景觀審議會資料  
野沢3号配水池建設工事  
(設計段階)

青森市企業局水道部整備課

### 2 ) 塗装色

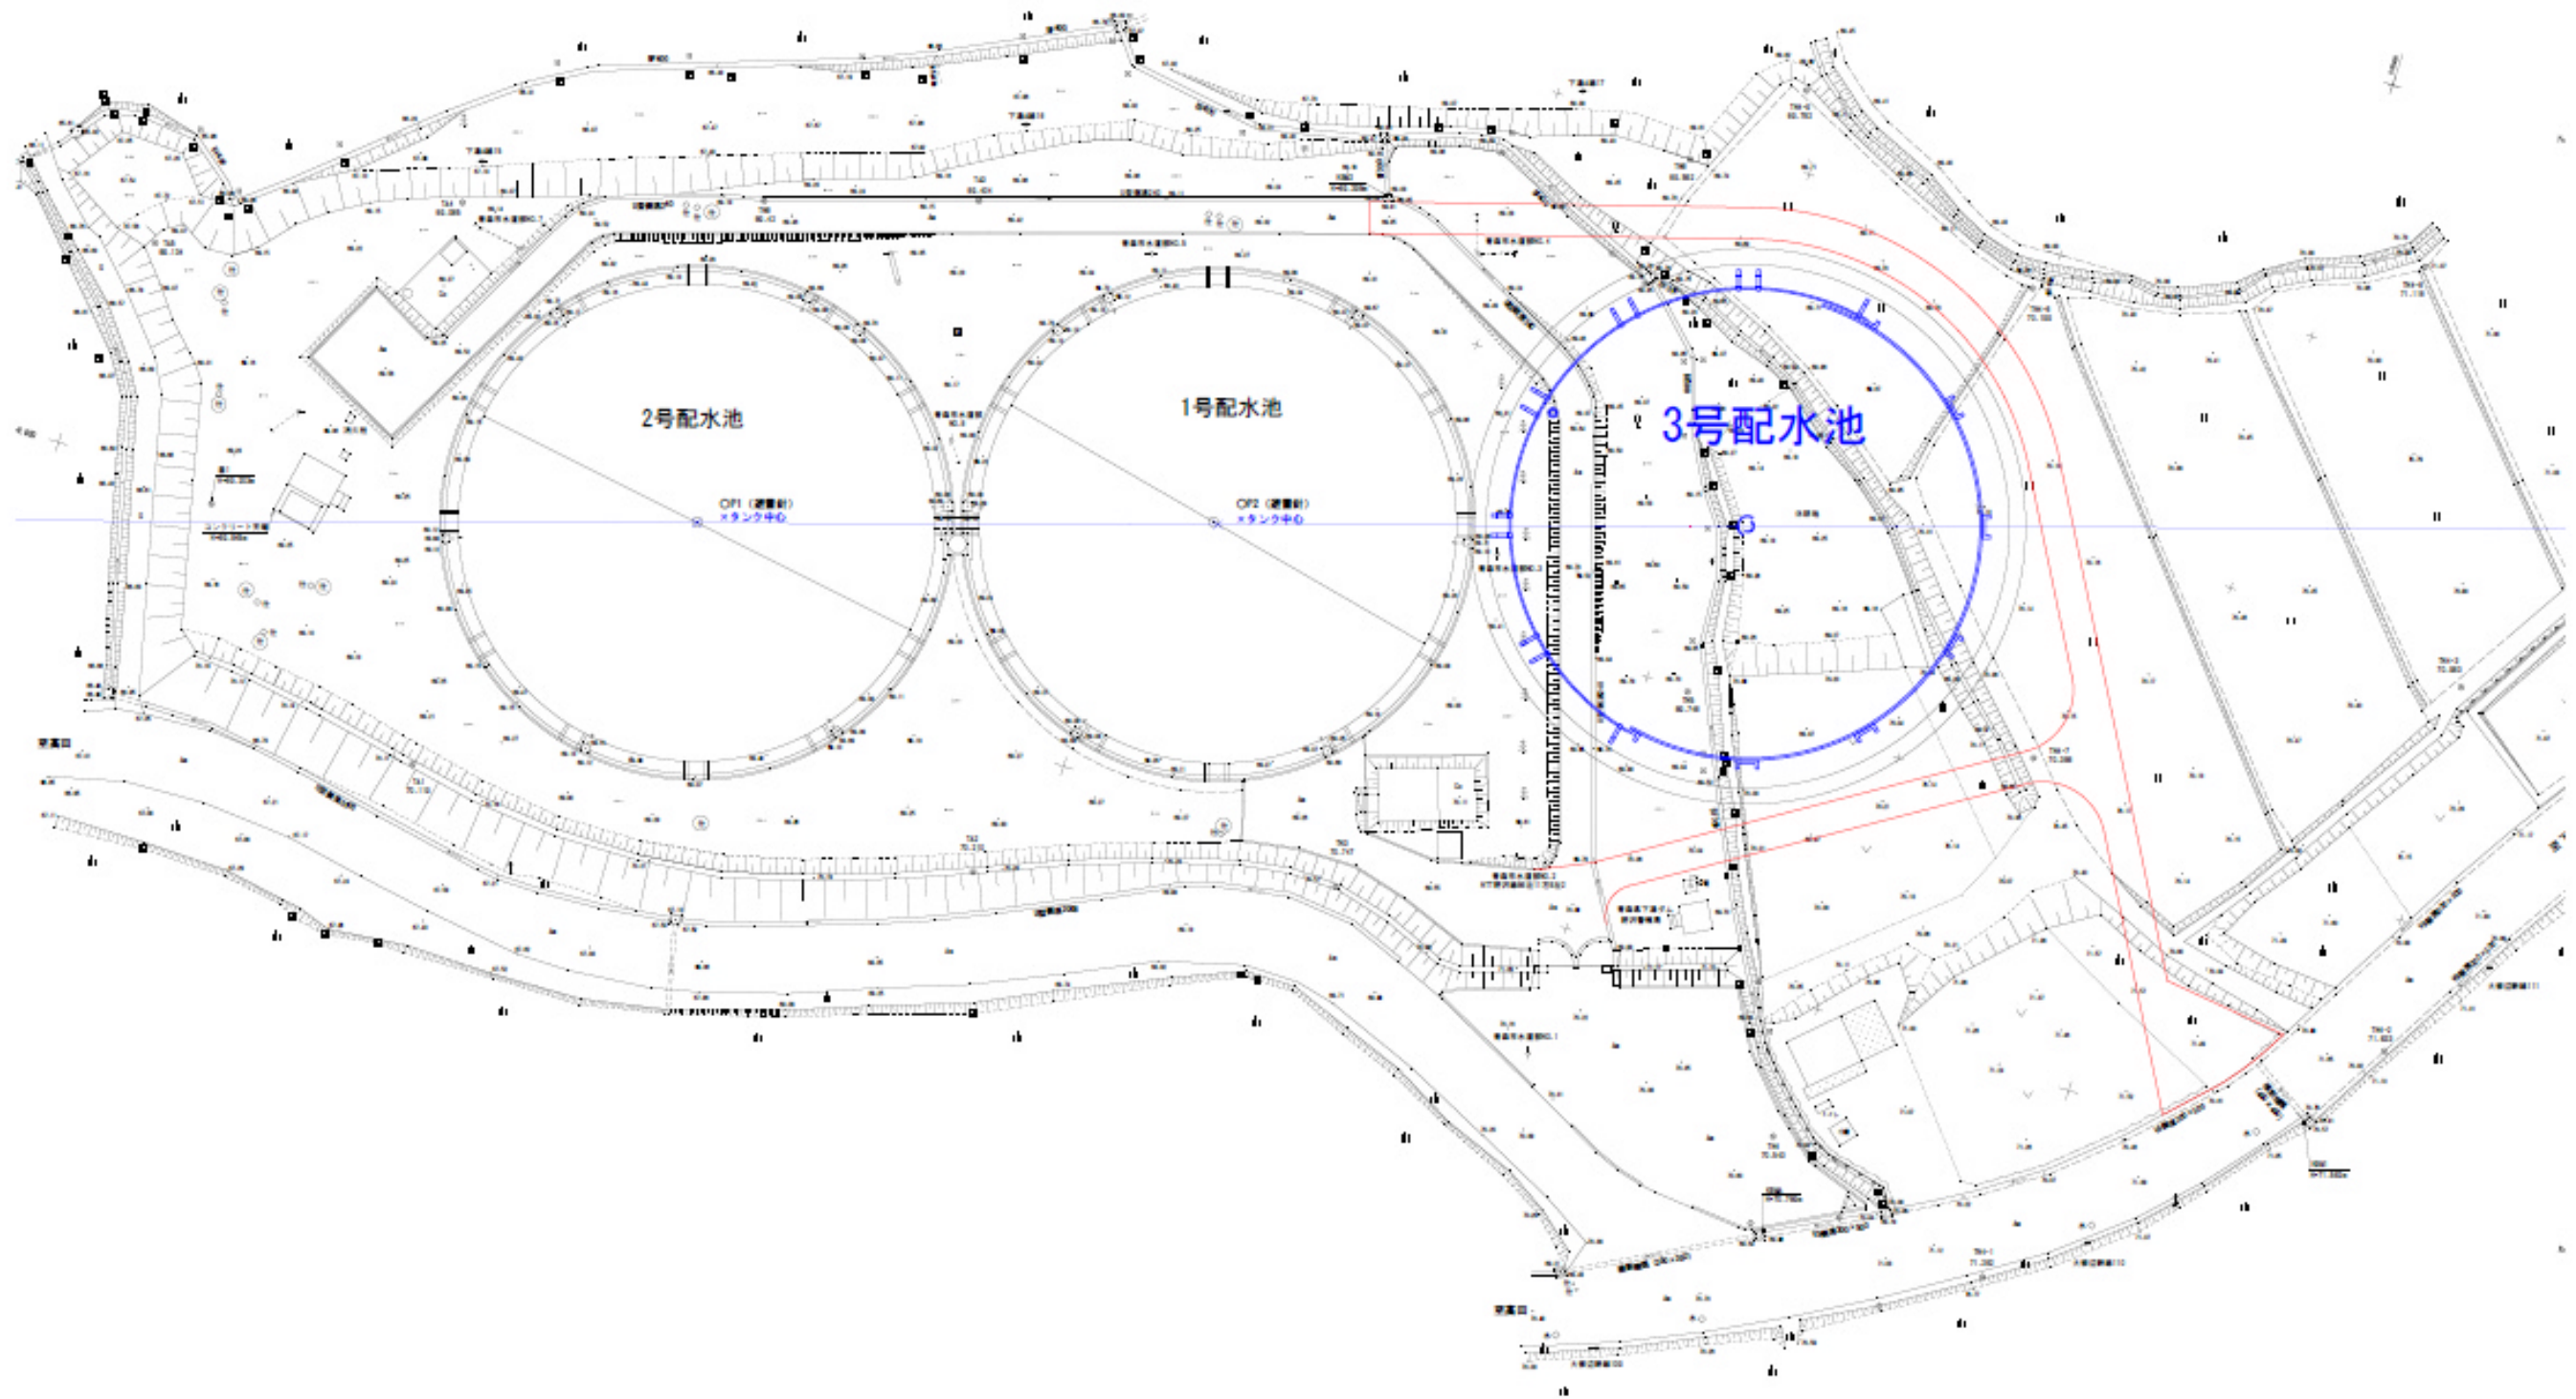
配水池の塗装色については、昨年の第1回景観審議会において、「周囲の自然と調和する色彩となるよう検討するように。」との意見を頂いたところである。

増設する3号配水池は、既存の配水池に近接して建設するため、施設全体に一体感を持たせる必要があることから、本配水池の塗装色は既存配水池と同じ配色とする。

なお、使用する色については、青森市景観計画で推奨されている明度の色とする設計である。

### 3 ) 前面道路への樹木の移植

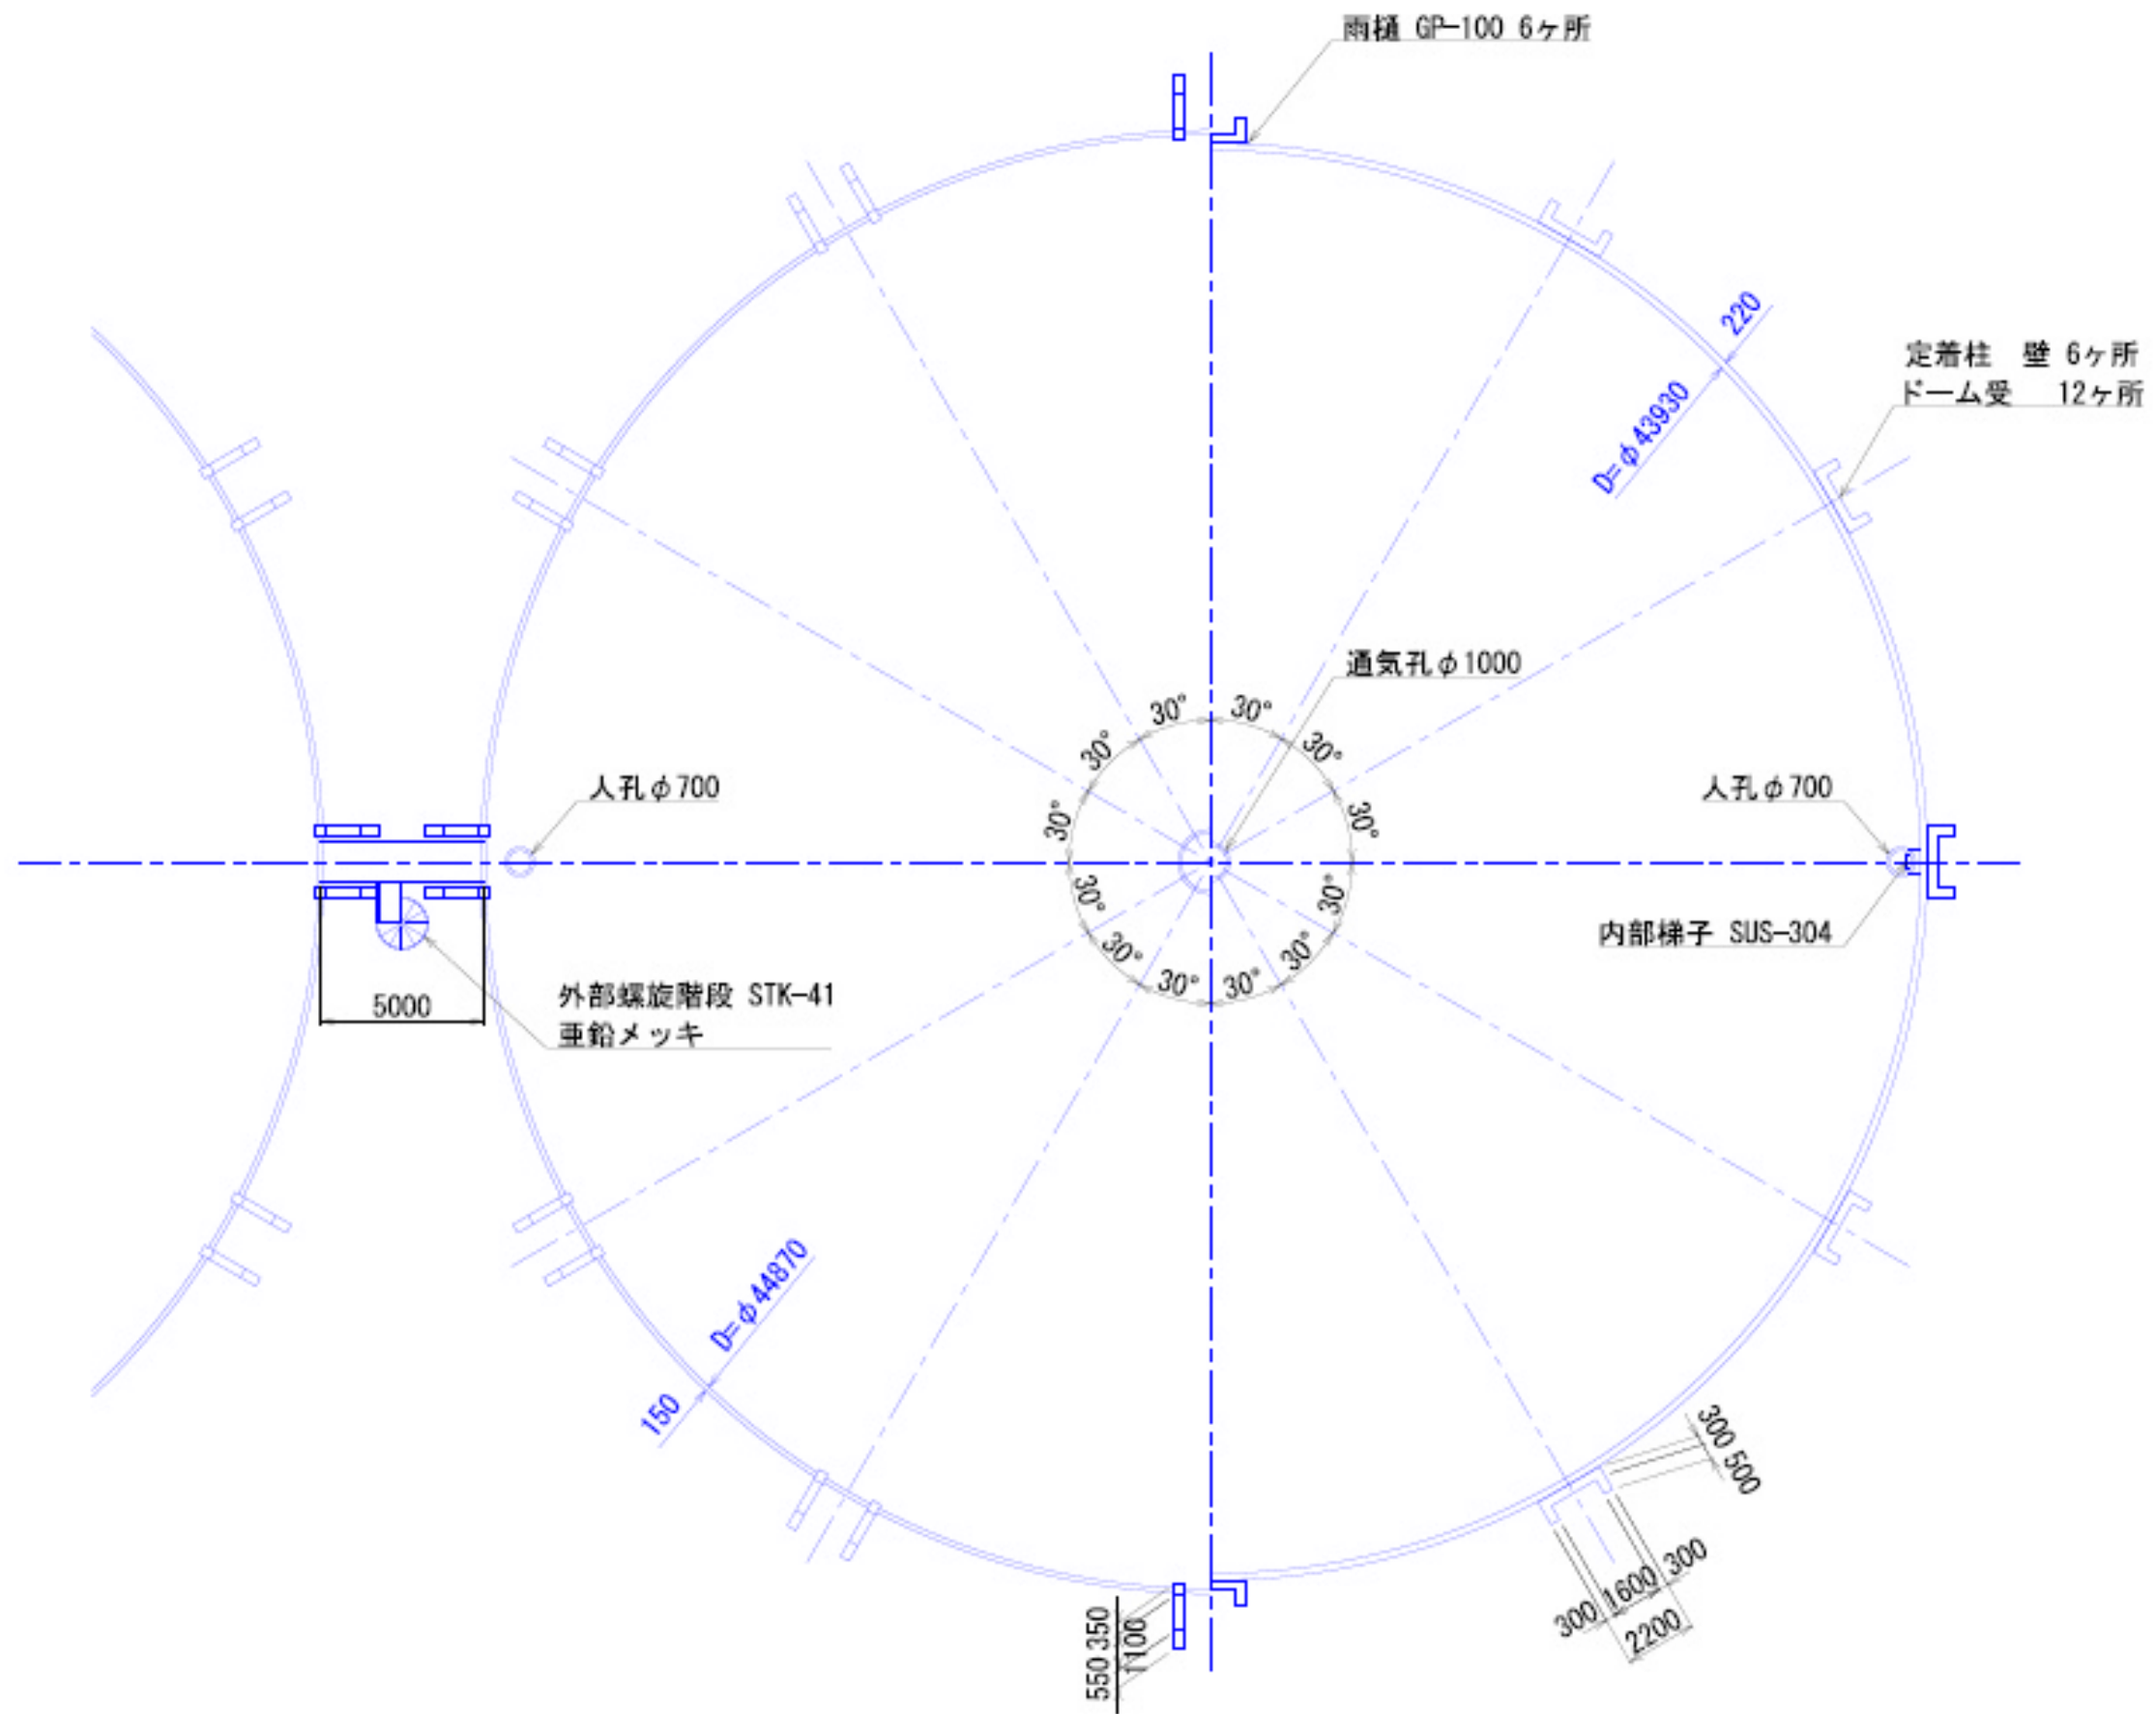
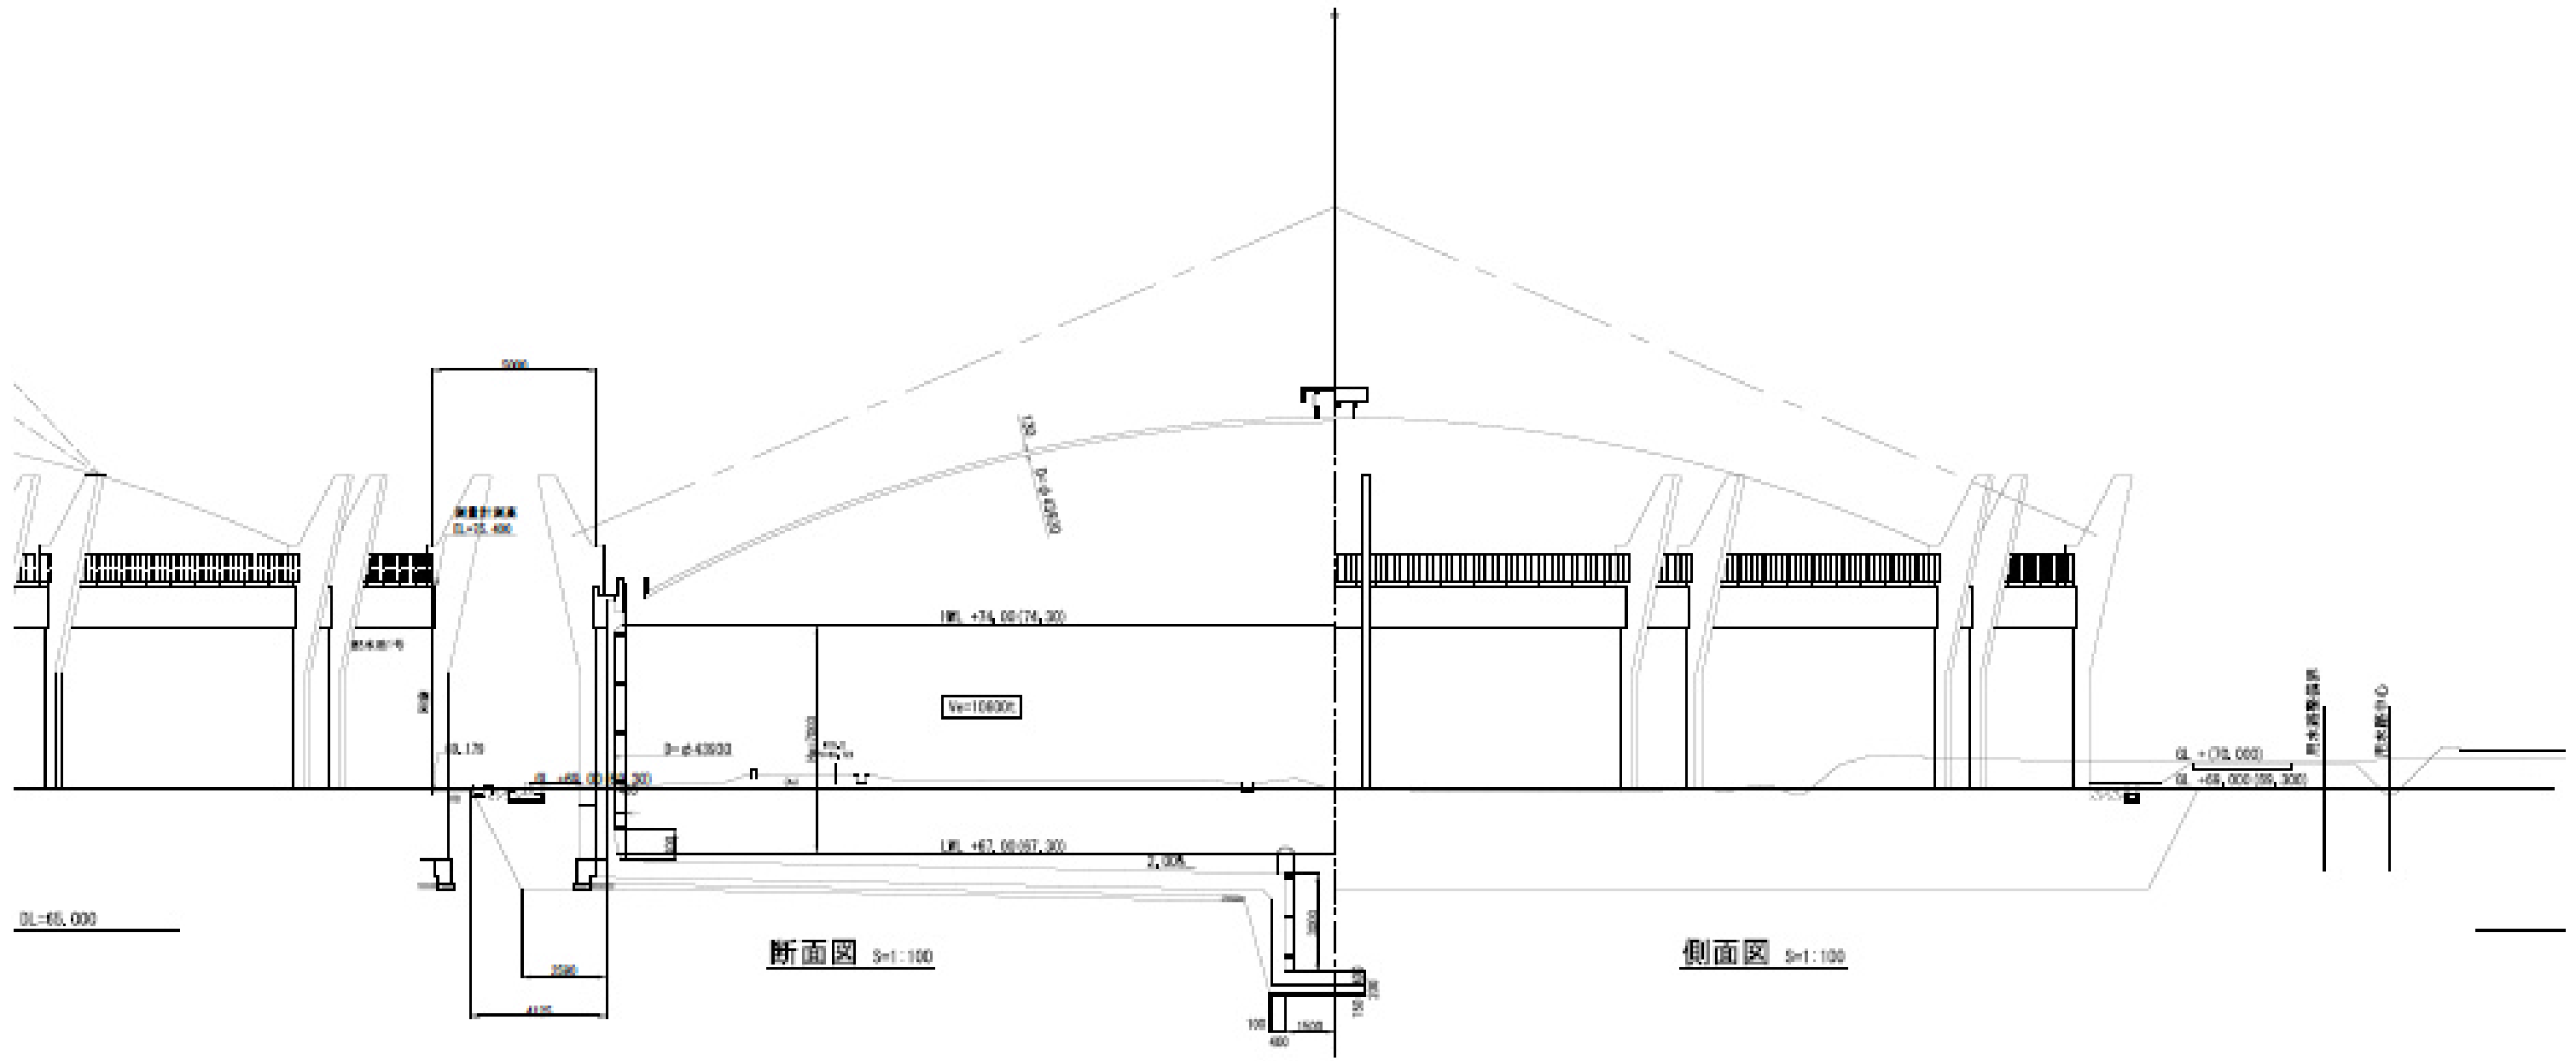
昨年の第1回景観審議会において、「施設の圧迫感を軽減するため、施設の周囲に高木を植えることも検討するように。」との意見を頂いたため、現在、1号配水池南側に植えられている「松」を全て前面道路側に移植し、圧迫感の軽減を図る計画である。
